SPARC Enterprise
M3000/M4000/M5000/M8000/M9000
サーバ

プロダクトノート XCP 1116 版

図 6.5 マザーボードユニットの取外し

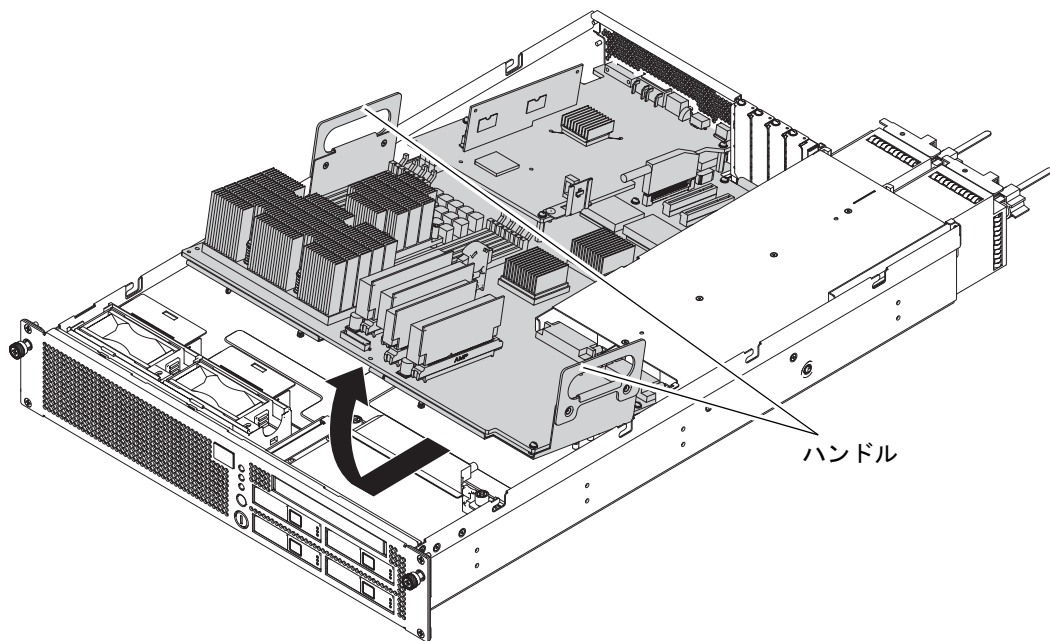
マニュアル	ページ	変更内容
SPARC Enterprise M3000 サーバ サービスマニ ュアル	1-3	「1.2.1 電気に関する安全上の注意事項」に以下の注意が追加されます。 注意 - 保守を行う場合は電源コードを抜いてください。2 極／中性線にヒューズを使用しているため感電のおそれがあります。
	6-7	「6.2 マザーボードユニットの取外し」の図6.5 マザーボードユニットの取外しに変更されます。詳細は「 マザーボードユニットの取外し 」を参照してください。
	B-1	「B.1 本体装置の概要」の表B.1 FRUリスト内に以下の脚注が追加されます。 MEMRやDDCなど、FRU以外のコンポーネントを取り外したり、交換したりしないでください。この行為により、フィールドからの返却部品を診断／交換する、修理工場での作業に支障をきたします。

- マザーボードユニットの左右にある半透明のハンドルを持ち、手前にスライドしながら引き上げます。

図 6-1 警告ラベル付きACセクション

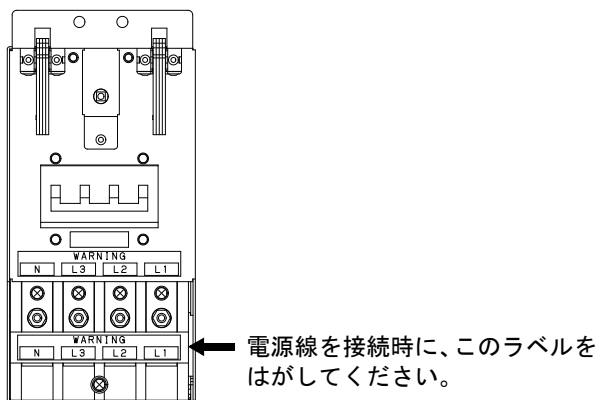
マニュアル	ページ	変更内容
SPARC Enterprise M8000/M9000サーバ 設 置計画マニュアル	1-13	「1.2.4 本体装置の設置（スペース）」の図1.13から図1.16にある一部のインチ表記が訂正されます。詳細は「 M9000サーバの設置エリア 」を参照してください。
	1-25	固定金具と耐震台足の手配仕様は、122ページの「 耐震対策 」を参照してください。
	3-17	図3.9 警告ラベル付きACセクションを追加しました。
SPARC Enterprise M8000/M9000サーバ イ ンストレーションガイド	3-25	図3.28 警告ラベル付きACセクションを追加しました。
SPARC Enterprise M8000/M9000サーバ サービスマニュアル	7-3	図7.4で示されているI/Oユニット（IOU）の実装位置が訂正されます。詳細は「 I/Oユニット（IOU）の実装位置 」を参照してください。
	18-7	手順10 警告ラベル付きACセクションの説明を追加しました。

警告ラベル付きのACセクションは、端子の接続順が従来とは異なります。ラベルの端子番号に合わせて電源線を接続してください。
